福島第一原子力発電所 特定原子力施設に係る実施計画変更比較表（第Ⅰ章2 リスク評価 2.3 特定原子力施設における主なリスク）

福島第一原子力発電所 特定原子力施設に係る実施計画変更比較表（第Ⅱ章 2.1 原子炉圧力容器・格納容器注水設備）

変更前	変更後	変更理由
		周辺監視区域の変更を反映
<p>図 2. 2. 1-1 被ばく線量計算地点（敷地境界）</p>	<p>図 2. 2. 1-1 被ばく線量計算地点（敷地境界）</p>	<p>評価方法の変更に伴い削除</p> <p>&lt;削除&gt;</p>

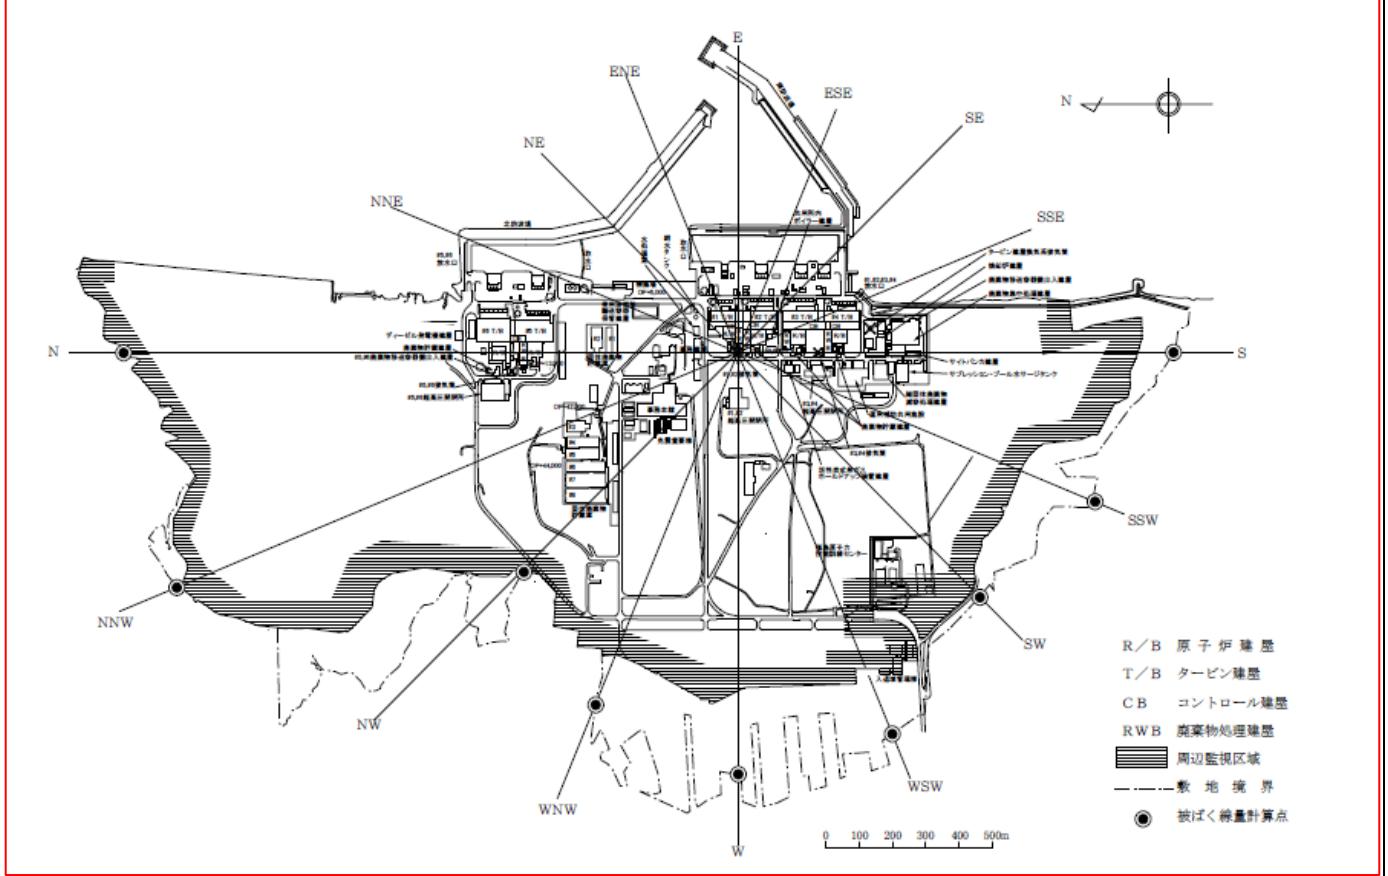
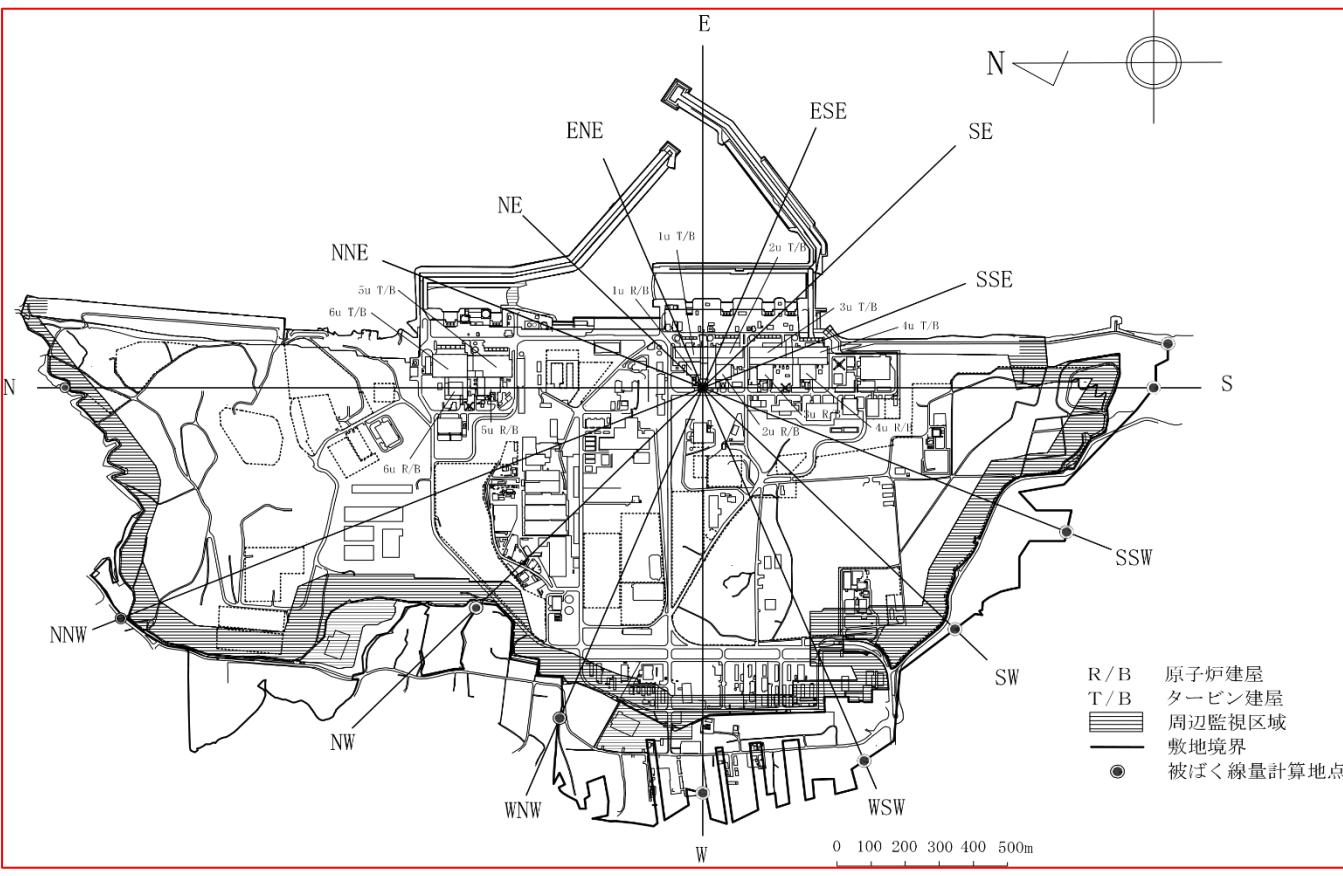
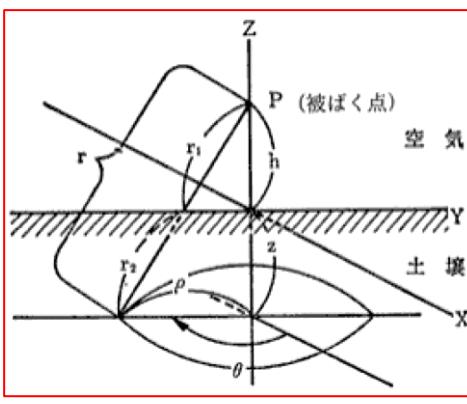
<p>図 2. 2. 1-2 沈着評価モデル</p>
